Otázka č. 1:**1. 01 Zníženie energetickej náročnosti budovy mestského úradu Zlaté Moravce
A Zateplenie obvodového plášťa****1.1. Položka č.5 - v texte položky je uvedená materiálová báza úpravy ostenia MW a v rozbore XPS, čo teda platí?**

41	76658	D2 Dvere z EURO profilu, trojsklo , 1340/2200, d+m	ks	1,000
----	-------	--	----	-------

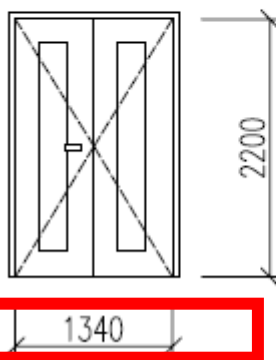
1.11 Položka č. 41 – Vo výpise sú uvedené dva rozmery šírky 1340,1370mm-čo platí? (v pôdoryse je 1450mm)

Umiestnenie dvier D1,2 sú na pôdorysoch 1.PP – vo výkaze sa uvádza poloha 1.NP

Platí výkaz výmer
